Additif 11: Règlement technique mondial No 11

Procédure d'essai des moteurs à allumage par compression destinés aux tracteurs agricoles et forestiers, ainsi qu'aux engins mobiles non routiers, en ce qui concerne les émissions des polluants provenant du moteur

Rectificatif 1

Inscrit au Registre mondial le 22 juin 2011

Figure 7.3
Séquence d'essai

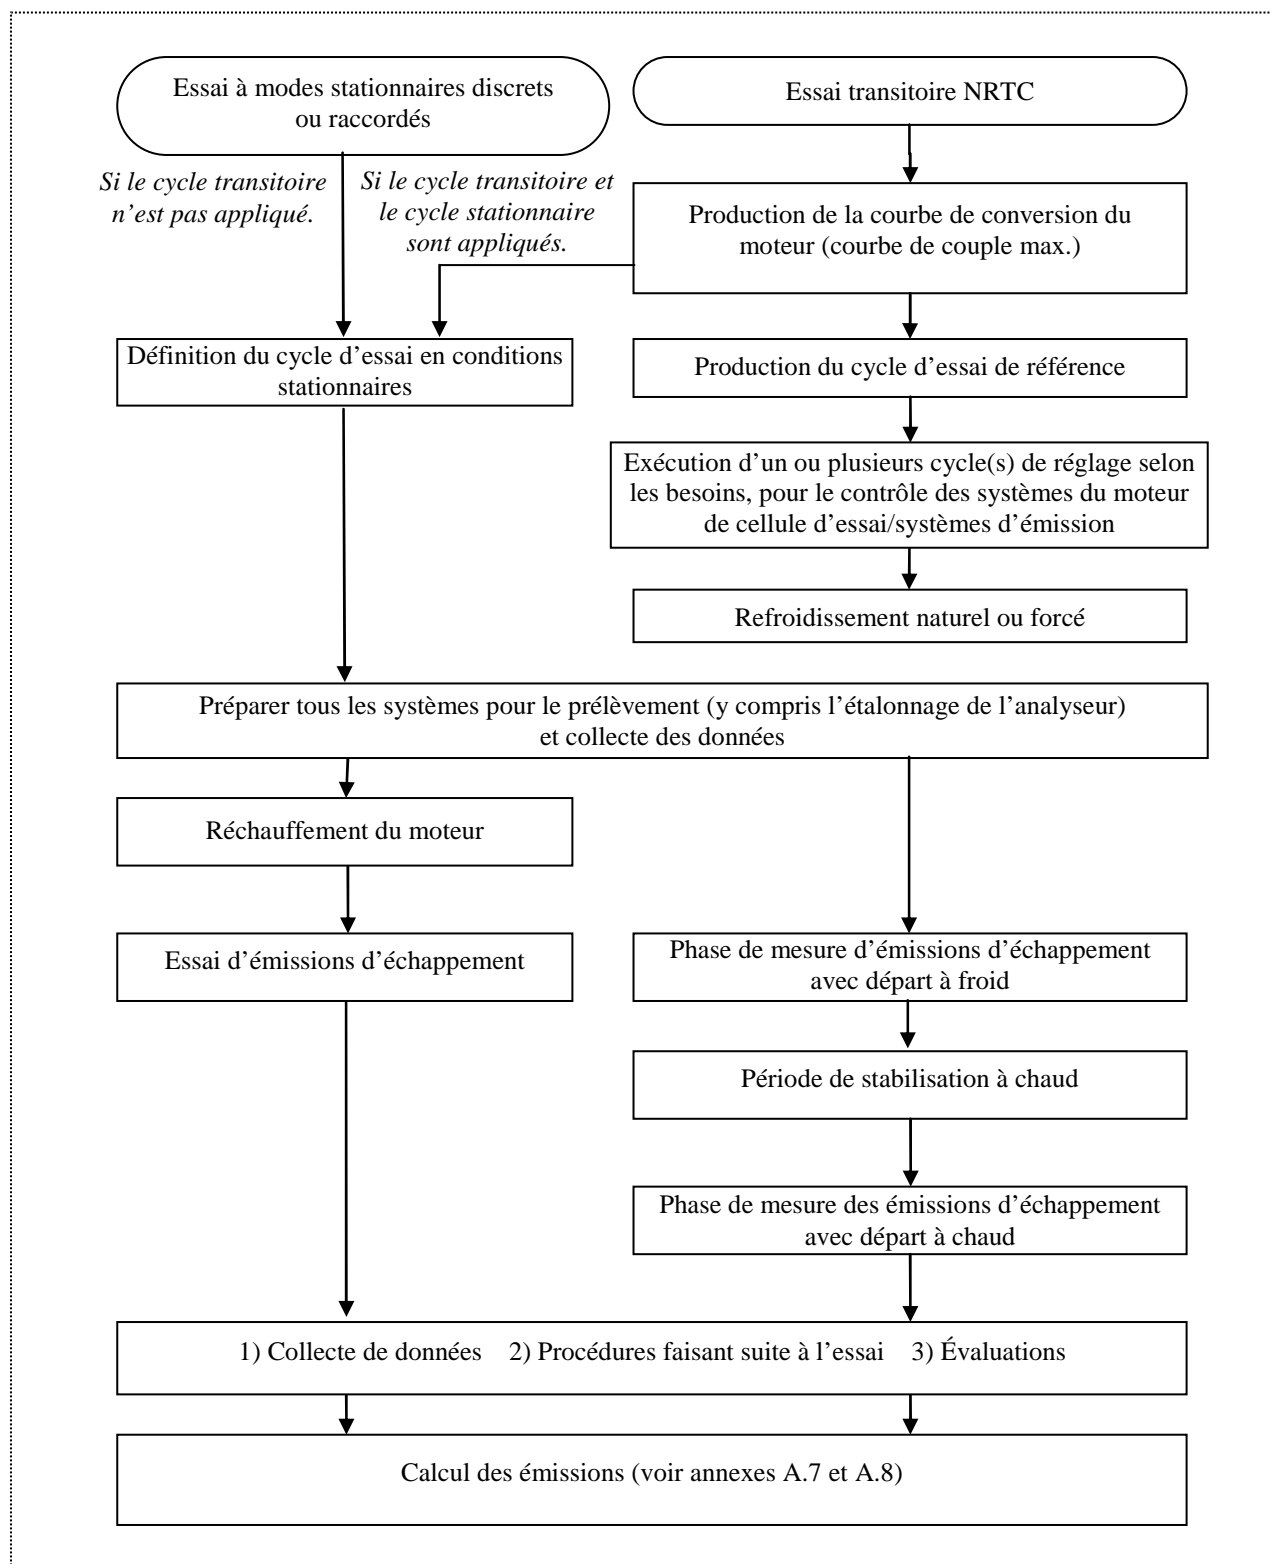
Paragraphe 7.5, modifier comme suit:

Le diagramme ci-dessous est un aperçu général des opérations nécessaires pour effectuer les cycles d'essai EMNR avec mesures des émissions d'échappement du moteur.

«Figure 8.1

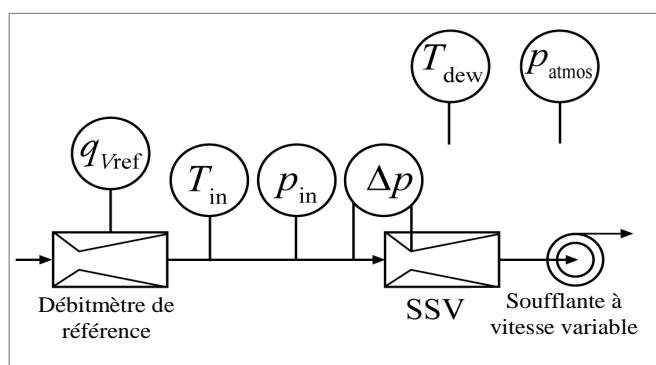
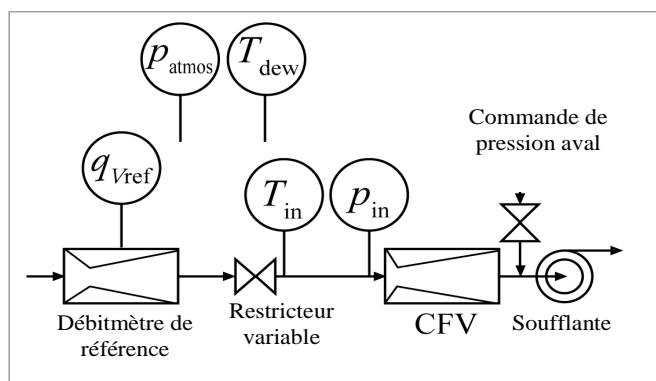
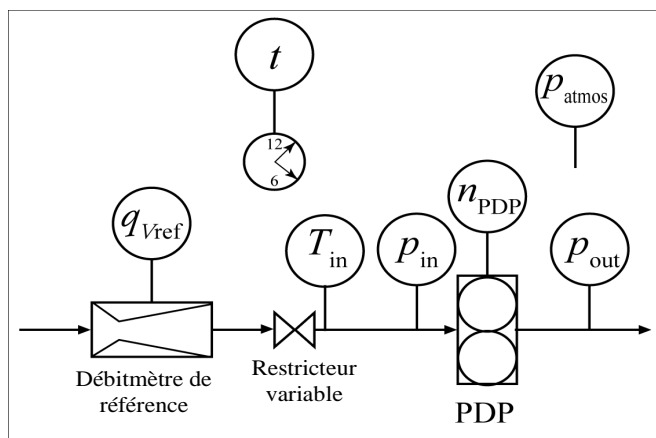
Paragraphe 8.1.8.4.5, figure 8.1, modifier comme suit:

Schémas du système pour l'étalonnage CVS du débit de gaz d'échappement dilués

Figure A.4.1
Points de mesure du débit de carbone

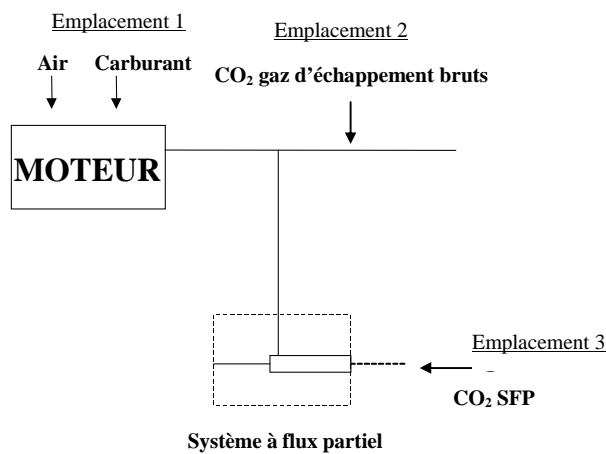
Paragraphe A.4.1, modifier comme suit:

La figure A.4.1 représente les points de prélèvement où les débits de carbone seront contrôlés. Les équations spécifiques pour les débits de carbone de chaque point de prélèvement sont données dans les paragraphes qui suivent.

Figure 7.3
Séquence d'essai

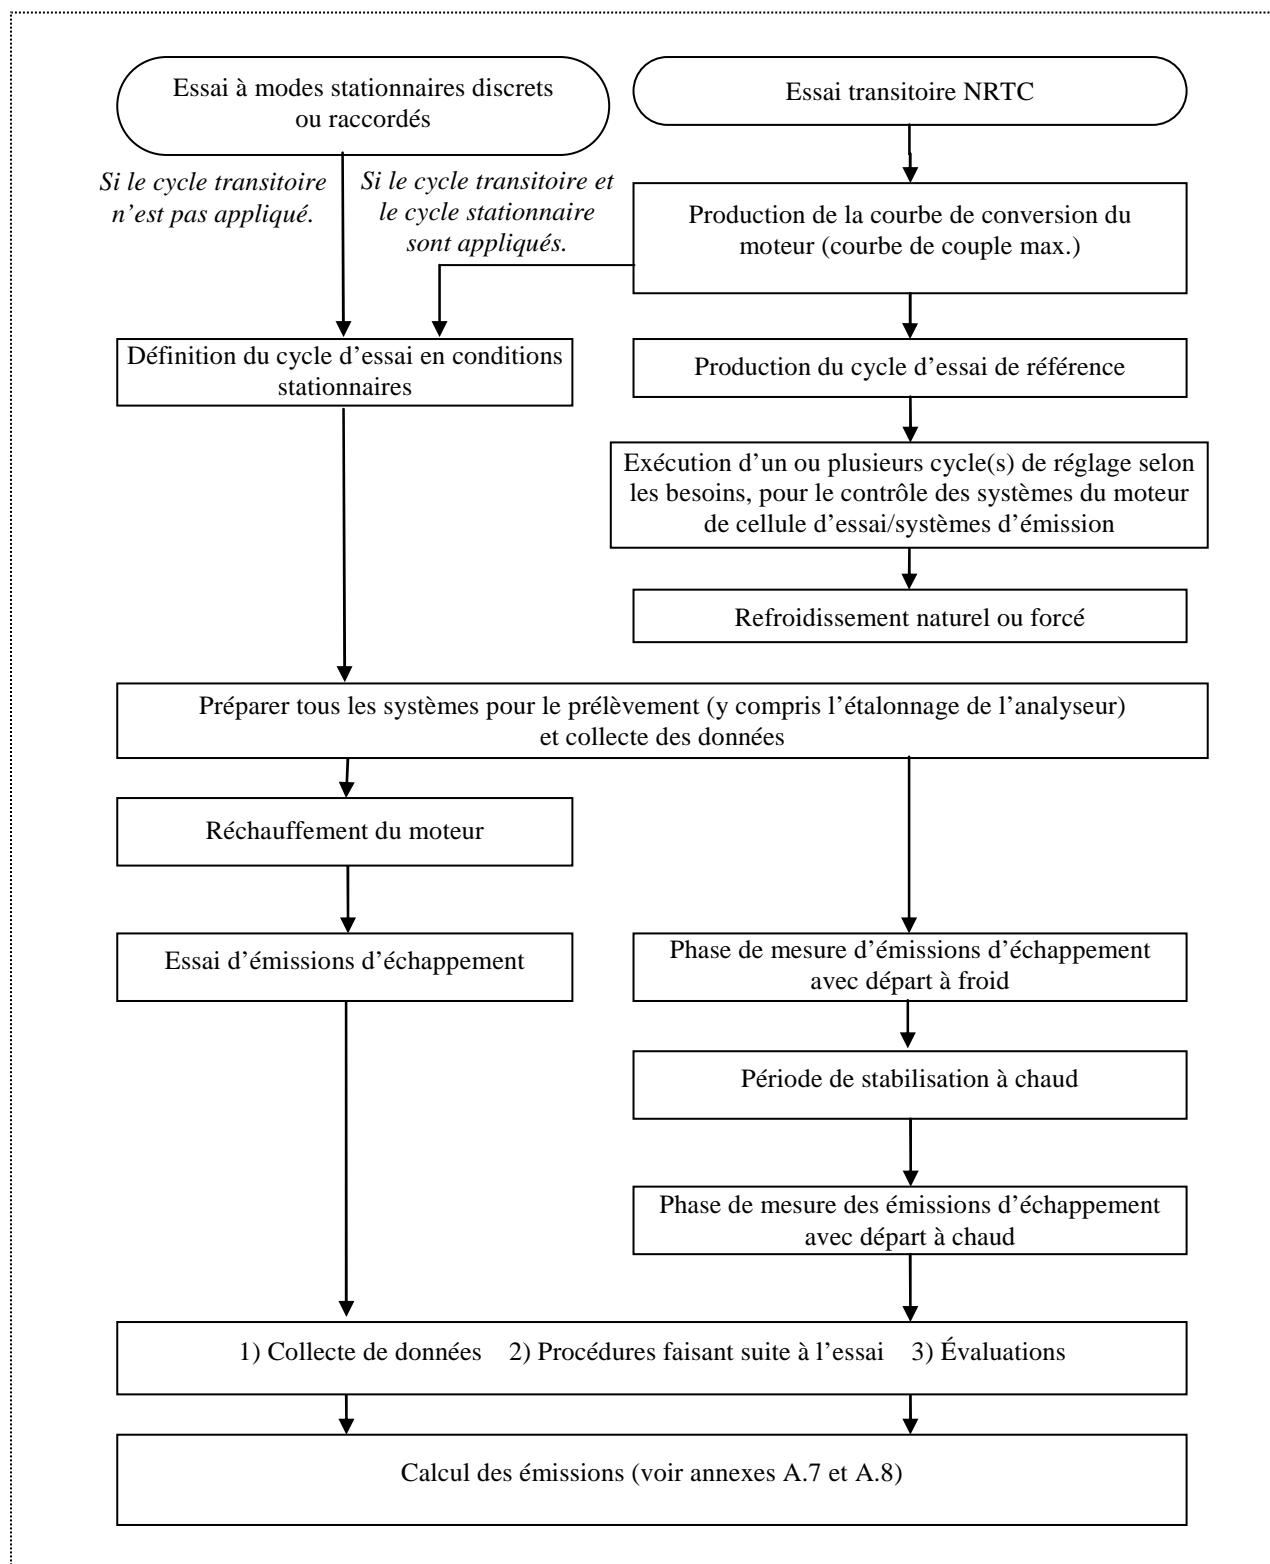
Paragraphe 7.5, modifier comme suit:

Le diagramme ci-dessous est un aperçu général des opérations nécessaires pour effectuer les cycles d'essai EMNR avec mesure des émissions d'échappement du moteur.

«Figure 8.1

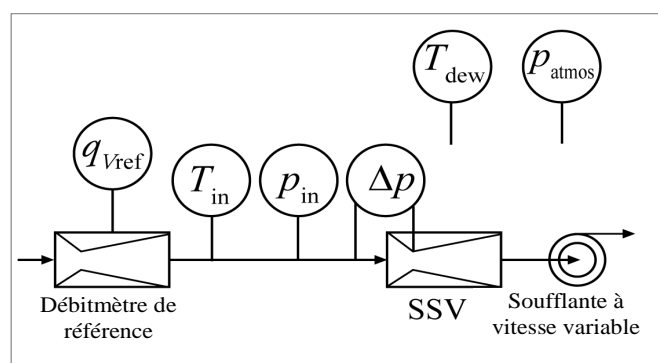
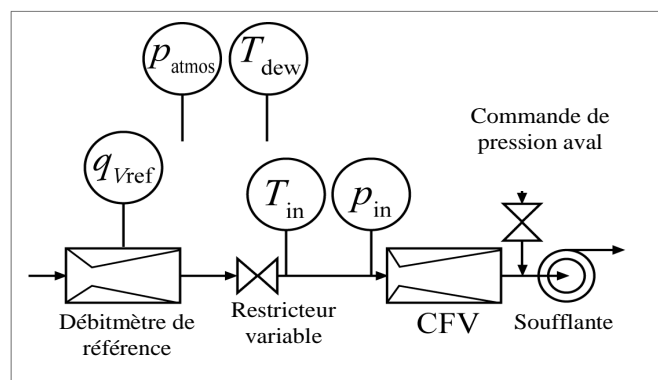
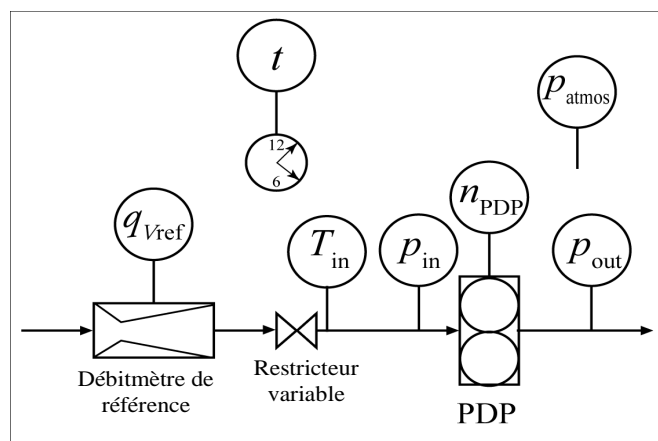
Paragraphe 8.1.8.4.5, figure 8.1, modifier comme suit:

Schémas du système pour l'étalonnage CVS du débit de gaz d'échappement dilués

Figure A.4.1
Points de mesure du débit de carbone

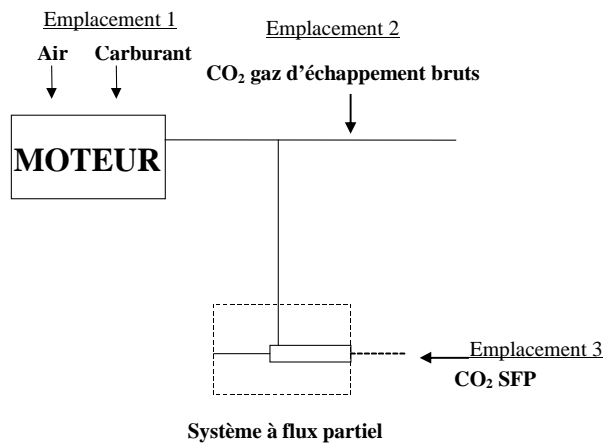
Paragraphe A.4.1, modifier comme suit:

La figure A.4.1 représente les points de prélèvement où les débits de carbone seront contrôlés. Les équations spécifiques pour les débits de carbone de chaque point de prélèvement sont données dans les paragraphes qui suivent.
